Fylkeskommunens uttalelse til endring av reguleringsplan for Hove Camping - 57/1 m.fl. - Skaun kommune

Uttalelse til begrenset høring - endring av reguleringsplan - Hove - del Hove Camping - Skaun kommune

NVEs uttalelse - Høring - Endring av reguleringsplan for Hove - Del Hove Camping - Skaun kommune

**MINDRE ENDRING AV REGULERINGSPLAN – HOVE CAMPNG - PLAN ID 201103.
SAKSNR 2023/1435 – MERKNAD**

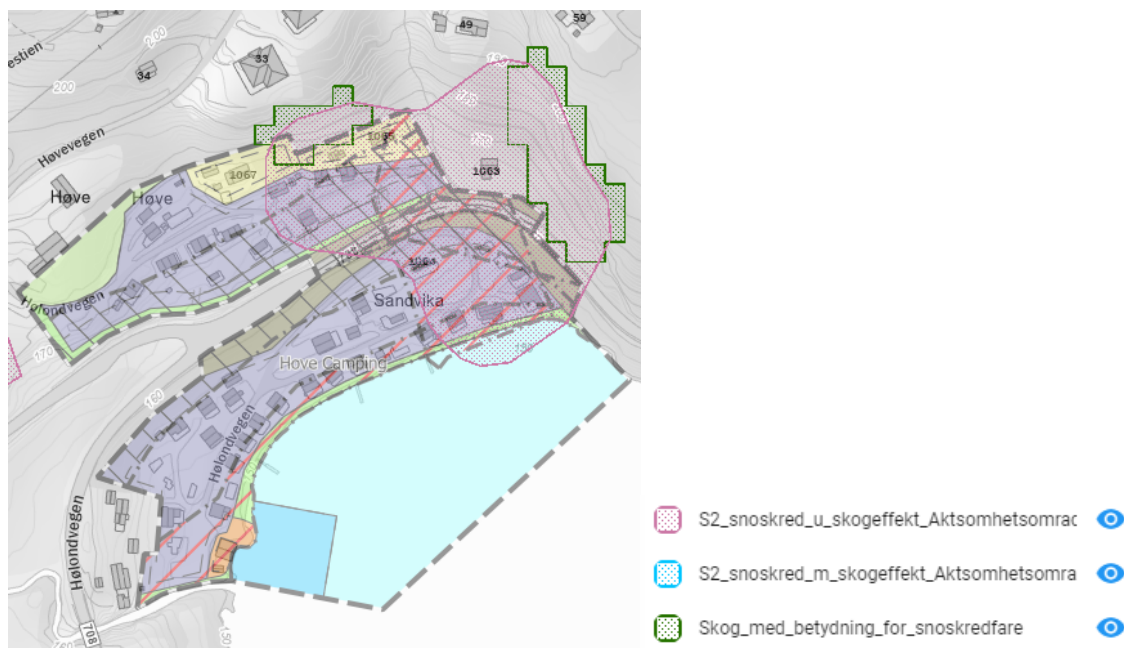
Våre aktsomhetskart for snøskred, viser at skog like over planområdet har betydning for snøskredfaren innenfor planområdet (se figur under). Hvis skogen i arealet merket "Skog med betydning for snøskredfare" sikres i planen eller gjennom privatrettslig avtale, vil det ikke lenger være fare for snøskred inn i planområdet. Sikkerheten mot snøskred vil da være ivarettatt for oppføring av tiltak i sikkerhetsklasse S2 innenfor planområde. Alternativt må skredfaren utredes etter NVEs veileder om utredning av sikkerhet mot skred i bratt terreng. Faren for andre typer skred i bratt terreng må uansett utredes etter vår veileder.

Planområdet har avmerkinger av 'S2 snøskred uten skogeffekt', men ikke for 'S2 snøskred med skogeffekt'.

Plankartet viser *hensynssone faresone H310 Ras og skred*. I ROS-analysen er står det at snøskred er tatt inn i plankartet. Etter det vi kan se er det aktsomhetskartet for jord- og flomskred som er tegnet inn, ikke aktsomhet snøskred. Bestemmelse knyttet til hensynssonen omtaler både snøskred og flomskred. Her er det ikke samsvar i planmaterialet. Det må gå klart fram av planen hva som er grunnlaget for hensynssonen i kartet.

Skred i bratt terreng er ikke godt nok utredet, og reell fare ikke godt nok ivaretatt i plankart og bestemmelser. Dette ville vært innsigelse om det var en ordinær planprosess.

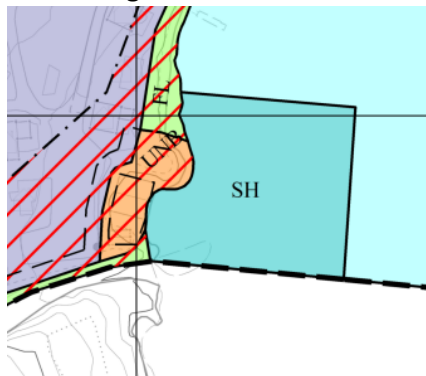
Forlengelsen av eiendomsgrensa mellom 58/3 & 57/1, utgjør her en plangrense. Ut fra hvilken vurdering er denne grensa ført ut i Ånøya? Er denne grenseføringa i vannet å betrakte som eiendomsgrensa mellom gårdene på vannet? Denne grensa tilsvarer også forlengelse av dypålen i Konstadbekken, som er en viktig gytebekk i Ånøya. Vi er redd aktiv båttrafikk her vil påvirke gytinga negativt. Vi ønsker heller ikke at plasseringa av flytebrygga gjør at båttrafikken til og fra går via vår eiendom i Ånøya. Vi ber derfor om følgende endring:

- at småbåthavna plasseres med en nødvendig «byggeavstand» både til dypålen i Konstadbekken og eiendomsgrensa mot vår eiendom.
